平成 25 年 2 月 5 日
日本原子力発電株式会社

D-1 破砕帯とせん断面に関する調査について

【図1】発電所とD-1破碎帯の位置関係（イメージ図）

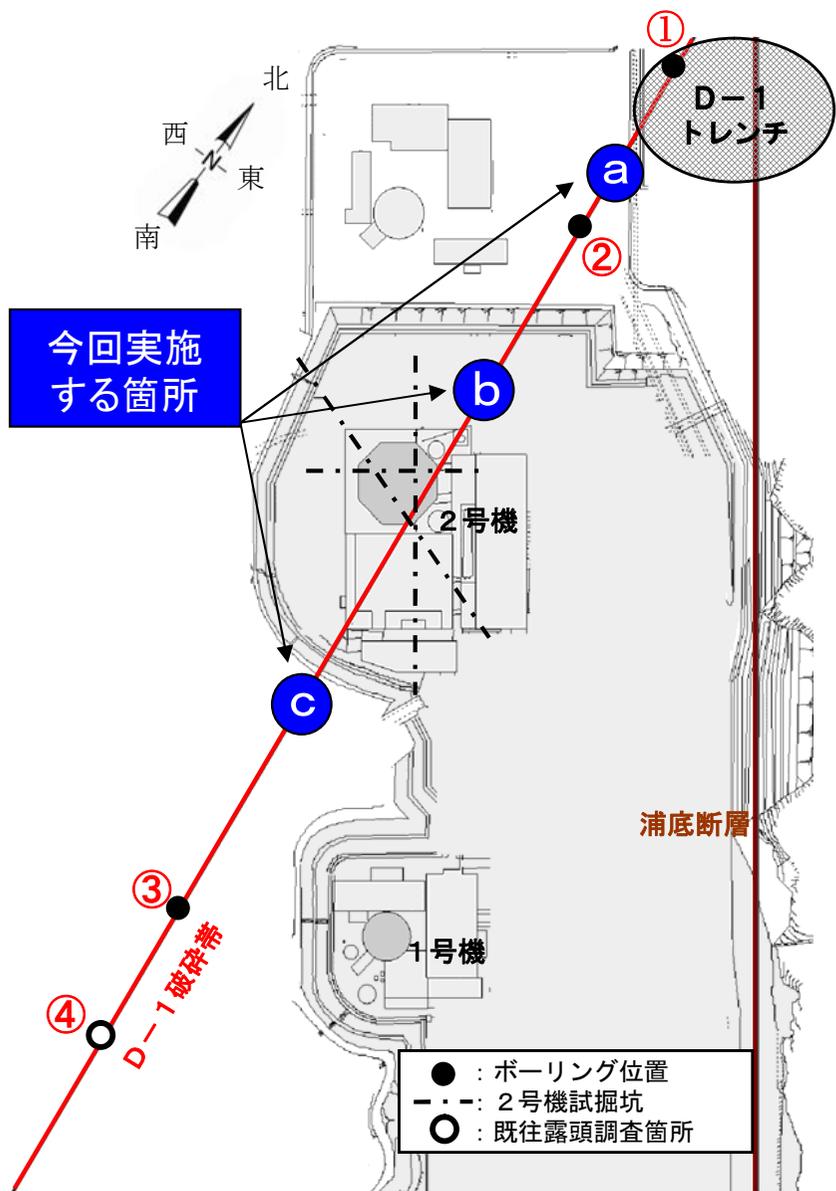
当社はこれまで D-1 トレンチ北側のピットで確認した D-1 破砕帯（G 断層）について、2 号機原子炉建屋を挟んで北側（図 1 の①②）と南側（図 1 の③④）で調査したトレンチ、ボーリングコア、露頭の薄片観察結果から、D-1 破砕帯の最新活動面のずれの方向（変位センス）が一貫して正断層及び右横ずれセンスで一致していることから一連の破砕帯であることを確認している。

先の第 2 回評価会合において、連続性の根拠は明確でない旨の指摘を受けたので、それを踏まえ調査データの密度を上げるため、更に 2 号機原子炉建屋に近接した 3 ヶ所（図 1 の㉓㉔㉕）で調査を実施する。

【図2】D-1トレンチ拡大図

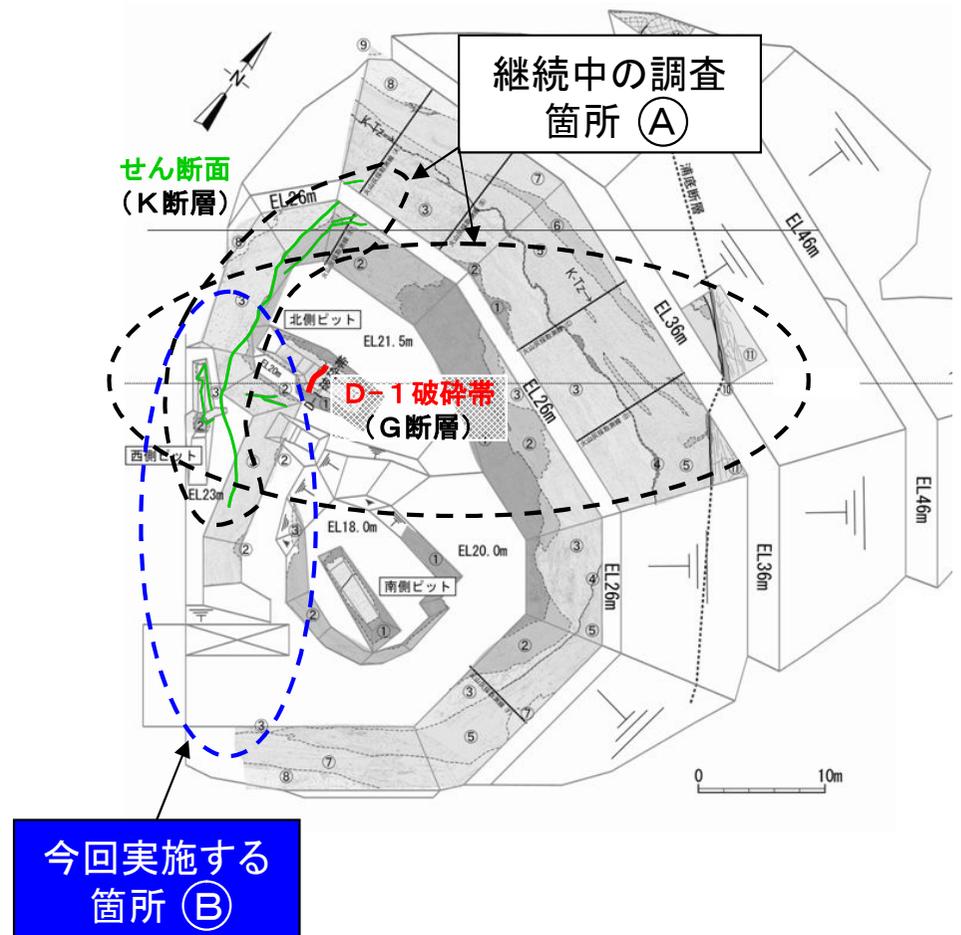
当社は現在 K 断層がどのような原因で形成されたかを明らかにするため、D-1 トレンチ北側ピット付近（図 2 ㉖）で調査を継続中であるが、第 2 回評価会合において、せん断面（K 断層）がどのような形状、走向をしているか明らかにする必要がある旨の指摘を受けたので、それを踏まえその状況を詳細に把握するため、更に西側ピット付近（図 2 ㉗）においても調査を実施する。
